20CMR019-G

Projet OL Vallée Arena – Décines (69)

Projet d'exploitation géothermique de la nappe pour la climatisation des locaux - Dossier Code Minier – Réponses aux demandes complémentaires du 19/02/21 concernant le volume d'exploitation

Figure 1 : Volumes d'exploitation déterminés avec la méthode analytique du CEREMA (T°C admissible 1°C et durée 3 ans)

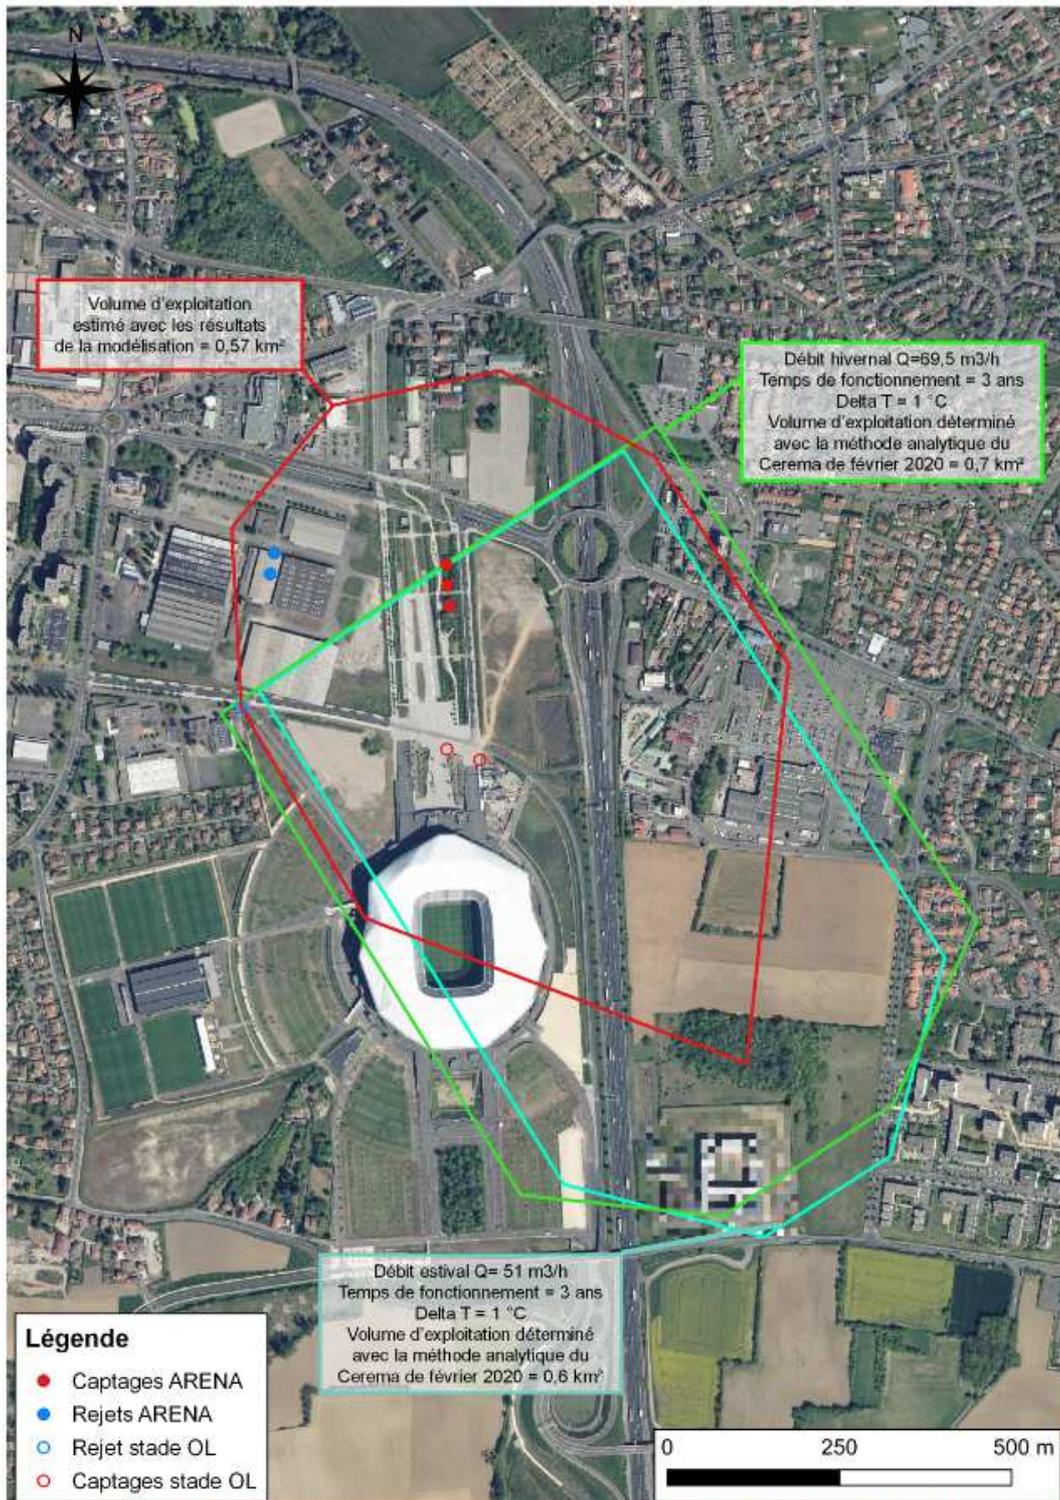
- Si ce travail de modélisation numérique n'est pas réalisable, une détermination raisonnable du volume d'exploitation peut être obtenu en procédant à un re-paramétrage de la solution de calcul analytique. Ceci peut être réalisé de la façon suivante :

- sauf spécification technique contraire à justifier, la variation maximale de température admissible au puits de captage pourrait être fixée supérieure ou égale à 2°C,

- la durée de la simulation analytique devrait être très inférieure à 30 ans puisque les précédentes modélisations numériques ont montré une stabilisation précoce des transferts thermiques (autour de 4 ans selon la page 50 du dossier d'autorisation d'ouverture de travaux),

- le choix de puissance d'installation voisine de 2MW est très sécuritaire et pourrait être abaissé à 1 MW,
 - dans ces conditions, le volume d'exploitation obtenu par solution analytique sera toujours surestimé en raison de la non prise en compte des phénomènes de conduction avec la molasse, et des échanges thermiques avec la zone non-saturée et l'atmosphère.

Les deux figures ci-dessous présentent les volumes d'exploitation déterminés avec la solution analytique pour une durée de 3 ans (durée à l'issue de laquelle on obtient un régime permanent) et pour des températures admissibles au puits de captage de 1 à 2°C. Le premier volume d'exploitation proposé dans le dossier Code Minier volet permis d'exploitation (**Document 4**) est également représenté (en rouge).

Les résultats obtenus sont cohérents avec le volume d'exploitation initialement retenu (avec un léger agrandissement du volume d'exploitation en amont hydraulique). Nous proposons donc de retenir **en amont hydraulique** l'enveloppe définie avec une température admissible au puits de captage de 2°C.

Figure 3 : Définition du volume d'exploitation

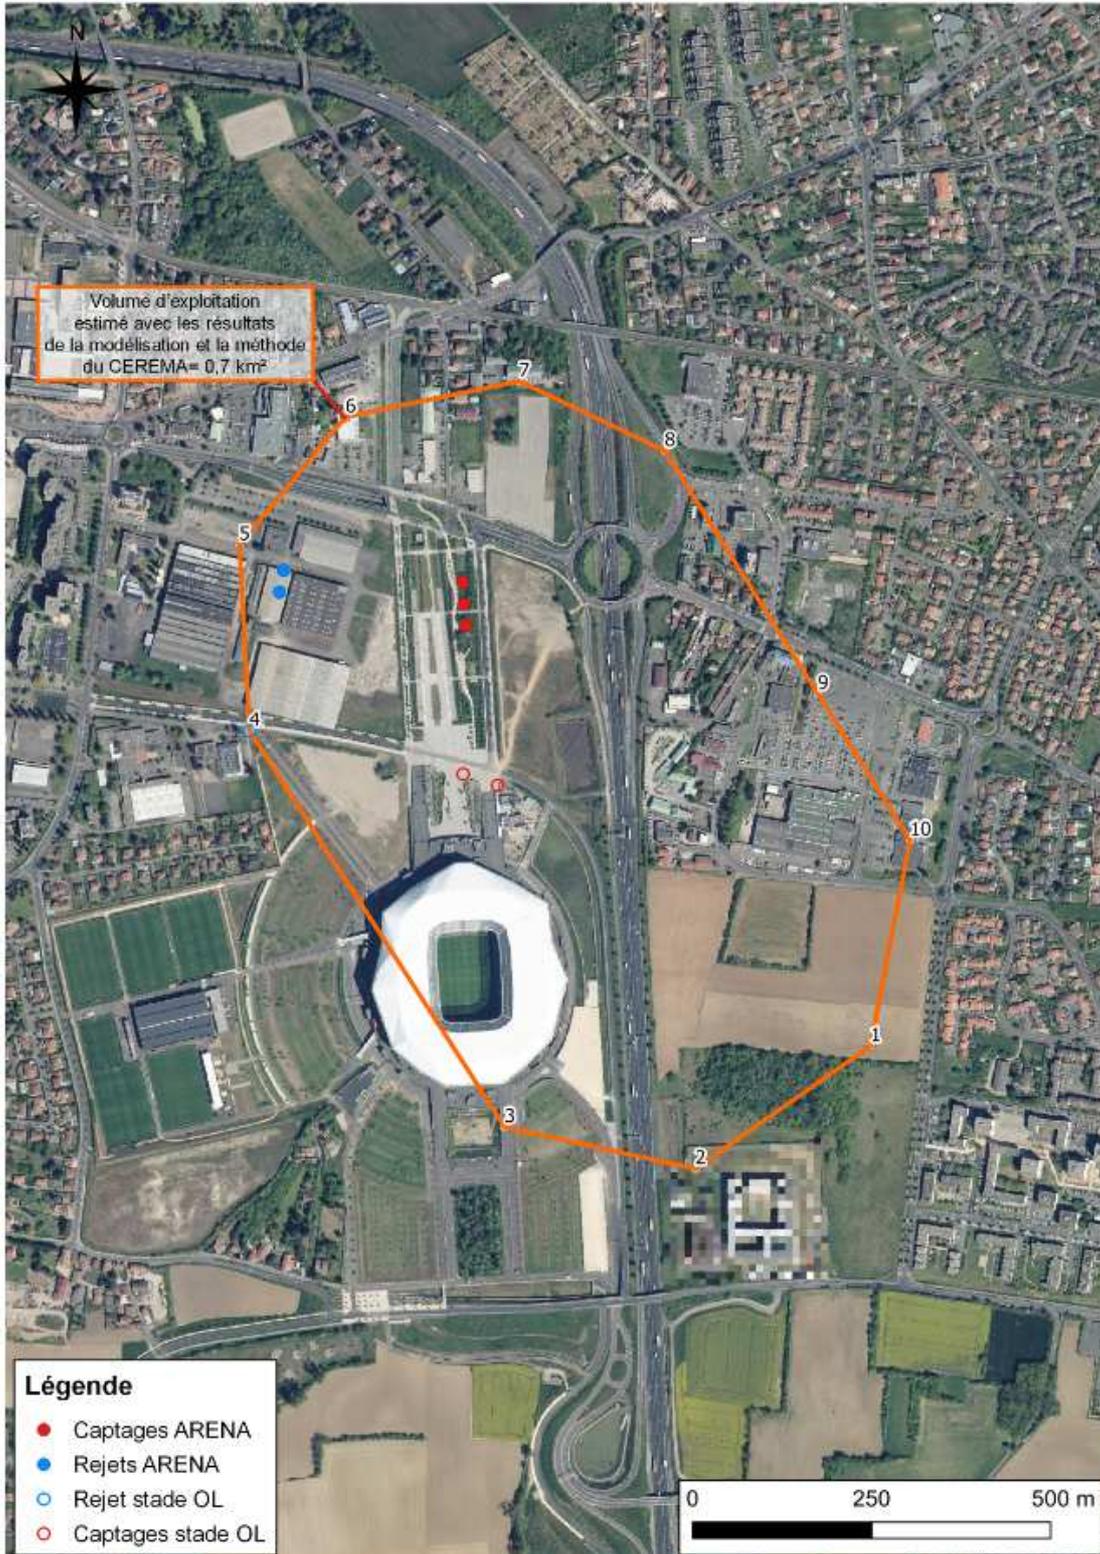
- Le volume d'exploitation est justifié par des considérations géométriques basées sur des résultats de la modélisation qui montrent que l'impact de l'installation du stade OL (2,3 MW) sur le projet est de l'ordre de 1 à 1,5 °C. Cet argument sert à définir l'extension latérale du volume d'exploitation, dans la direction perpendiculaire aux écoulements.
- L'extension longitudinale du volume d'exploitation (dans la direction des écoulements), n'est pas justifiée et aucun argument hydrogéologique n'est avancé pour expliquer la fermeture du volume d'exploitation 800 m en amont du projet.
- L'extension verticale du volume d'exploitation n'est pas proposée.

- Le terrain naturel et le toit de la molasse peuvent raisonnablement constituer les bornes supérieures et inférieures du volume d'exploitation.

Au final, le volume d'exploitation modifié et proposé en tenant compte des nouvelles hypothèses proposées est représenté sur la figure suivante :

L'altimétrie du volume d'exploitation correspond au substratum des alluvions et au TN : soit 165 à 192 m NGF.
